Service Bulletin

Lave-linge Top

MODELE : Châssis : Alliance - ZEN

SUJET : Evolution du moteur à induction et des pièces périphériques

Nouvelle version de la CUM
avec code usine
400010522600 sur l'étiquette

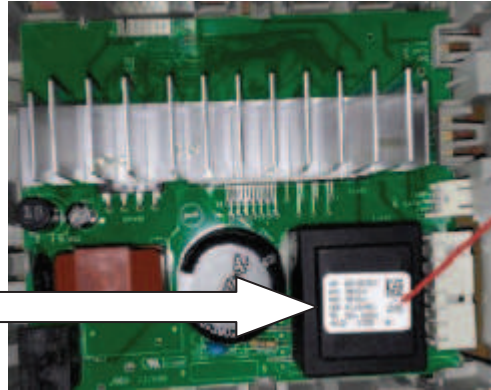
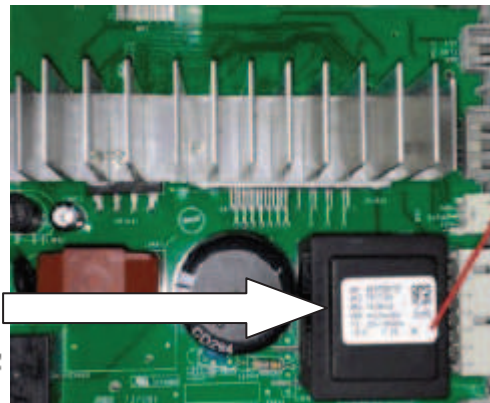
- 1) Les 2 versions de moteurs ne sont pas interchangeables et ont un 12NC pièce de rechange différent
- 2) La nouvelle carte moteur CUM est universelle et est la seule version maintenant disponible en stock

ATTENTION : l'ancienne version de la carte d'alimentation moteur ne peut être utilisée que sur les lave-linge de production avant 2013, équipés de l'ancienne version du moteur induction

Dorénavant, pour l'ensemble des productions, on ne livre que la nouvelle carte moteur CUM et le nouveau capteur à effet Hall (ISL 3 fils) à la place des anciennes pièces. Celles-ci sont bien compatibles avec les anciennes versions.
